POSTANOWIENIE NR 274/23
Zarządu Województwa Świętokrzyskiego
z dnia 25 października 2023 r.

wniosku Burmistrza Miasta i Gminy Morawica znak: BI.6721.2.2022.LT z dnia 19 września 2023 r., dotyczącego uzgodnienia projektu miejscowego planu zagospodarowania przestrzennego dla obrębów ewidencyjnych: Morawica, Wola Morawicka i Chałupki, zwanego dalej projektem planu

odmówić uzgodnienia projektu miejscowego planu zagospodarowania przestrzennego dla obrębów ewidencyjnych: Morawica, Wola Morawicka i Chałupki, ponieważ zapisy tego projektu dotyczące odcinka drogi wojewódzkiej Nr 766 oznaczonego na rysunku projektu planu symbolem KD-Z2, są niezgodne z ustaleniami w zakresie zadań samorządu województwa, zawartymi w zmianie Planu Zagospodarowania Przestrzennego Województwa Świętokrzyskiego, dotyczącej opracowania „Planu Zagospodarowania Przestrzennego Miejskiego Obszaru Funkcjonalnego Ośrodka Wojewódzkiego” (zwanej dalej Planem MOF OW), przyjętej Uchwałą nr XXVII/377/20 Sejmiku Województwa Świętokrzyskiego z dnia 28 grudnia 2020 r.

Fragment projektu miejscowego planu zagospodarowania przestrzennego dla obszarów ewidencyjnych: Morawica, Wola Morawicka i Chałupki.

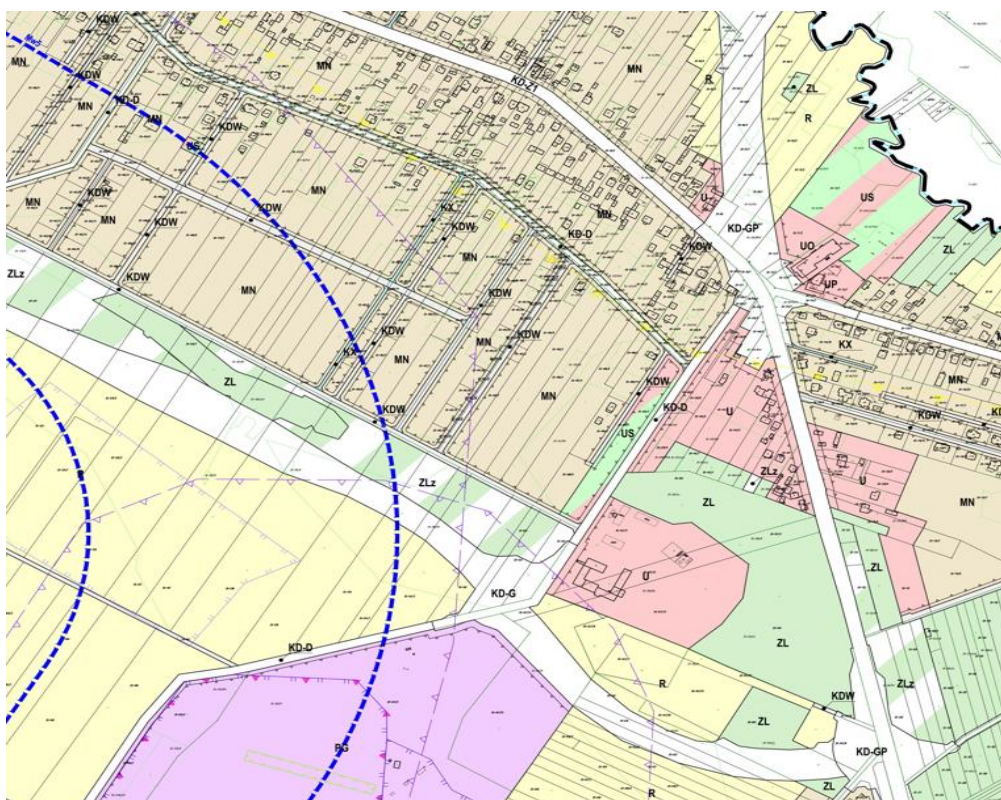
Ustalenia zawarte w projekcie miejscowego planu zagospodarowania przestrzennego dla obszarów ewidencyjnych: Morawica, Wola Morawicka i Chałupki, dotyczące odcinka drogi wojewódzkiej Nr 766 oznaczonego na rysunku projektu planu symbolem KD-Z2 naruszają

powyższe wymogi. Przedmiotowy odcinek drogi posiada już obecnie klasę techniczną - główną (droga wojewódzka), zaś w projekcie planu przypisano mu jednak klasę techniczną Z - droga zbiorcza. Może to wynikać z faktu, że odcinek ten ma zostać zastąpiony przez planowaną południową obwodnicę Morawicy. Projekt planu nic o tym jednak nie wspomina. Należy zatem w projekcie planu wskazać właściwą klasę techniczną - G dla drogi wojewódzkiej. Możliwe jest również wskazanie obniżenia klasy technicznej tego odcinka, przy czym wyraźnie należy wówczas zastrzec, że nastąpi to dopiero po wybudowaniu i oddaniu do użytku planowanej południowej obwodnicy Morawicy w ciągu drogi wojewódzkiej Nr 766, oznaczonej na rysunku projektu planu symbolem KD-G. Z uwagi na fakt, że ustalenia projektu planu muszą być jednoznaczne i nie pozostawiać wątpliwości co do ich interpretacji, zapisy projektu planu muszą zatem zostać skorygowane w ww. zakresie w celu doprowadzenia ich do zgodności z wymogami planu MOF OW w zakresie zadań samorządu obejmujących utrzymanie i rozbudowę infrastruktury technicznej województwa – sieci drogowej.

Pozytywne uzgodnienie projektu miejscowego planu zagospodarowania przestrzennego dla obrębów ewidencyjnych: Morawica, Wola Morawicka i Chałupki, nastąpi po doprowadzeniu do zgodności z ustaleniami planu MOF OW poprzez wskazanie właściwej klasy technicznej - G dla drogi wojewódzkiej Nr 766.
